MAT.: Solicitud de información, que remita a esta Cámara las observaciones que SERNAGEOMIN realizó al Proyecto de Tratamiento de Minerales denominado "Planta Carmelita de Colliguay" y el detalle de la respuesta o solución a dichas observaciones.

MAT.: Requiere subsanar errores u omisiones de admisibilidad.

Ref: Proyecto Planta Carmelita de Colliguay

**Aclaraciones e información adicional solicitada y respuestas a observaciones
hechas al Proyecto de Tratamiento de Minerales Planta Carmelita de Colliguay**

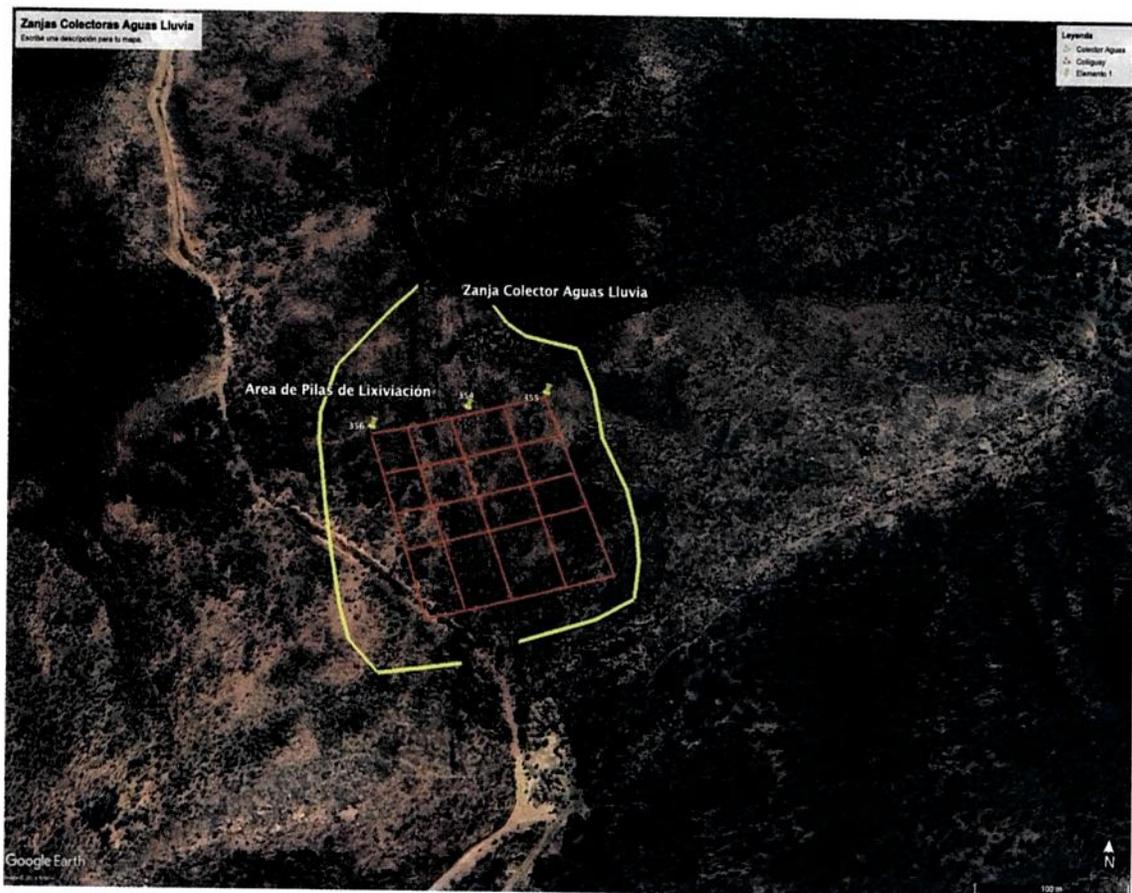
- v. **Aclarar si existirá canal colector, indicar ubicación y características de la canaleta para captura de aguas lluvias, apoyarse en planos.**

Esto se muestra en la figura siguiente en donde las líneas amarillas muestran la ubicación de la zanja colector proyectada.

Esta figura, muestra las áreas de pilas en color rojo, y la disposición de la zanja colector de aguas lluvia en amarillo.

PLANO	
	SISTEMA DE DETECCIÓN DE FUGAS	
Dibujado por: Arisleyda Gómez	Rev: 1	S/Esc.
Revisado por: Patricio Daneri	Fecha: 25-01-2024

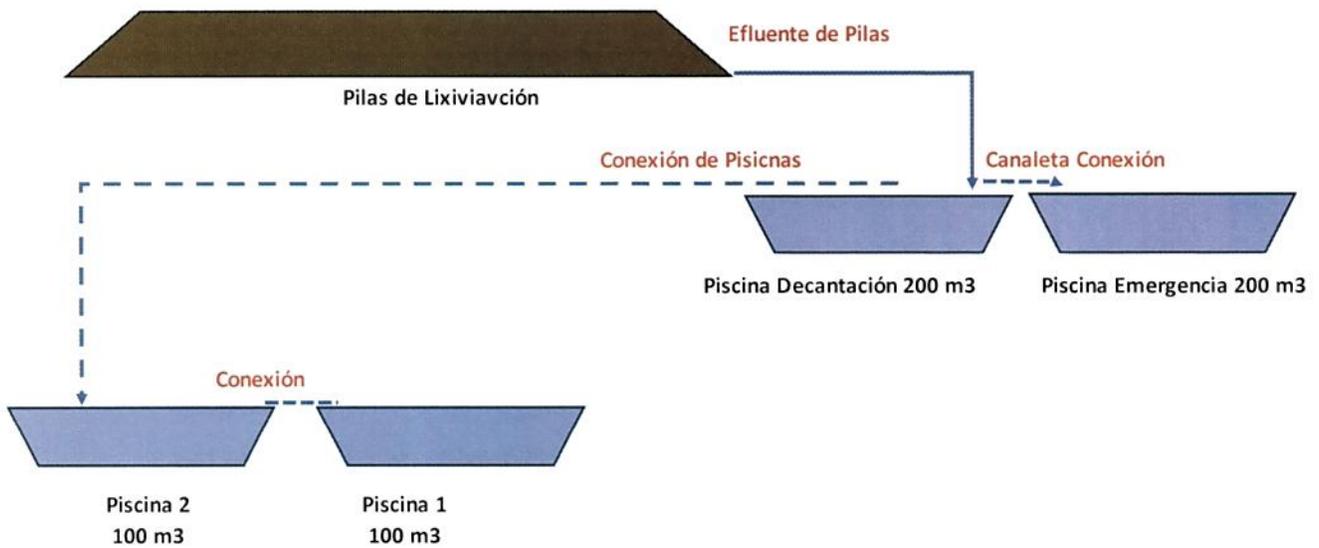
iii. Indicar sistema de detección de fugas, en pila y piscinas.

PERFIL DE DETALLES DE CANALETAS COLECTORAS

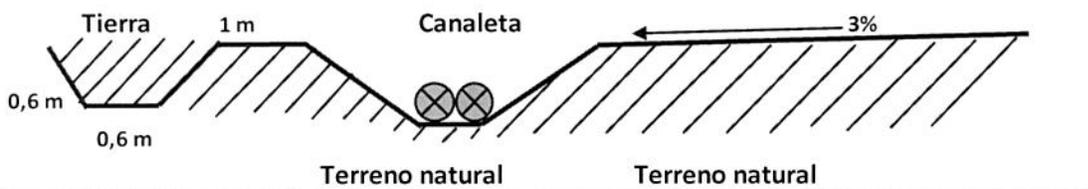
- iv. Indicar sistema de contención de eventuales derrames en pilas y rebalse de piscinas

Todas las piscinas estarán conectadas por gravedad para que sean respaldos entre ellas por si hay rebalse, sin embargo, por la experiencia en este tipo de procesos y por el volumen de solución que se moverán en el sistema, con las dos primeras será suficiente para la contención, no obstante, estas se conectarán también el efluente a las otras dos piscinas.

Para evitar derrames o colapsos del mineral de la pila debido a posibles roturas del sistema de irrigación, se pondrán dos tuberías de drenajes ranuradas a lo largo de la canaleta colectora y este sistema evitará que se obstruya la canaleta y el flujo de solución siga su camino a pesar de la caída de mineral en la canaleta.
